品番	HN300WH5	品名	幼児用キャビネット	1 / 4
----	----------	----	-----------	-------

衛生陶器補修品互換性情報 No. E0028

件名 マルチシンクキャビネット カギの互換性について

件名 マルチシンクキャビネット扉、丁番互換性について

新旧製品の違い

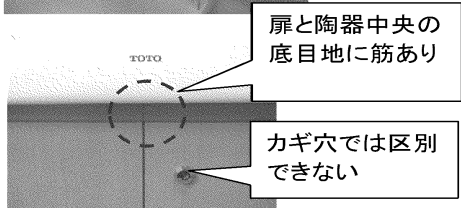
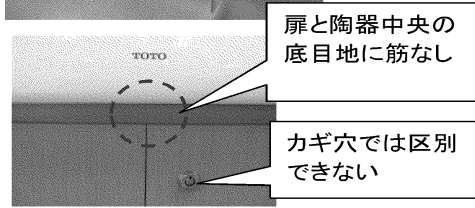
キャビネットのカギ補修品番は新型タイプと異なり互換性がありません。

- ・キャビネット品番:HN300***
- ・発売期間:2007年10月～2014年2月
- ・カギ補修品番:UXGSAX065K

キャビネットのカギ補修品番は旧型タイプと異なり互換性がありません。

- ・キャビネット品:HN300***R/HN300***S
- ・発売期間:2014年2月～
- ・カギ補修品番:UXGSAX105K

新旧互換性がないので、キャビネット品番末尾R、Sの有無、あるいは上記写真で新旧をご確認ください。

また、2014年2月以降でカギ側右扉を補修交換(UXGSZS022A/BM#**)した場合のカギ補修品番はUXGSAX105Kです。右扉には鍵もセットされてますので、その鍵を使用ください。
